uw kennisgeving van: 20 januari 2021 in Staatscourant nr. 3231  
uw kenmerk: Kennisgeving tervisielegging ontwerp-  
Omgevingsvisie Amsterdam 2050 en  
bijbehorend ontwerp Omgevingseffectrapport  
ons kenmerk: 603106 behorende bij zaak: 6187-2021  
datum: 2 maart 2021  
onderwerp: Zienswijze Landsmeer op ontwerp-  
Omgevingsvisie Amsterdam 2050

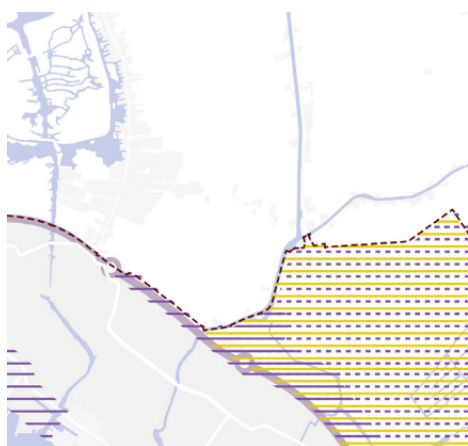
Naast de ideeën die de gemeentegrens van Amsterdam overschrijden, zijn er in de ontwerp-Omgevingsvisie Amsterdam 2050 tevens ideeën opgenomen die direct tegen de gemeentegrens van omliggende gemeenten liggen. Zo ook tegen de gemeentegrens met Landsmeer. Dit betreft onder andere het idee om in het landschap rond Amsterdam ruimte te maken voor windturbines, zie afbeelding 1 op de volgende pagina. In relatie tot het voornoemde willen wij u graag het volgende meegeven:

1. Allereerst is het een bekend fenomeen dat windmolens vaak op de gemeentegrens worden geplaatst. Wij gaan ervan uit dat de gemeente Amsterdam – als goede buurgemeente – deze lijn niet (zomaar) volgt.
2. Wij willen graag benadrukken dat inwoners uit de gemeente Landsmeer op dezelfde manier moeten kunnen participeren bij de eventuele realisatie van windturbines door de gemeente Amsterdam langs de gemeentegrens met Landsmeer.

3. Tot slot willen wij u erop wijzen dat bij de uiteindelijke locatiekeuze sterk rekening dient te worden gehouden met natuurwaarden en de inwoners van Landsmeer. Het zoekgebied voor windturbines ligt in de directe nabijheid van het Landsmeerderveld. Dit open en waterrijke veenpolderlandschap is – in de Omgevingsverordening van de Provincie Noord-Holland – onderdeel van het zogenoemde Bijzonder Provinciaal Landschap (BPL). De grote openheid van het natuurgebied is een bijzondere waarde, zowel voor bewoners en recreanten, als voor weidevogels. Onzes inziens dient deze waarde niet verstoord te worden door de realisatie van windturbines in of in de nabijheid van het natuurgebied. De grote openheid is zeer kwetsbaar, omdat in en rond het vlakke land bijna elke ruimtelijke ingreep zichtbaar is. Daarbij zijn wij van mening dat inwoners en dieren geen geluidsoverlast mogen ondervinden van de windturbines en geen overlast mogen ervaren door (bewegende) slagschaduw.

Middels voorliggende zienswijze verzoeken wij u om het zoekgebied voor windenergie in de ontwerp-Omgevingsvisie Amsterdam 2050 aan te passen. De door ons gewenste aanpassing betreft het schrappen van het gedeelte langs de ring A10 nabij Landsmeer en het gedeelte in de nabijheid van natuurgebied Landsmeerderveld.
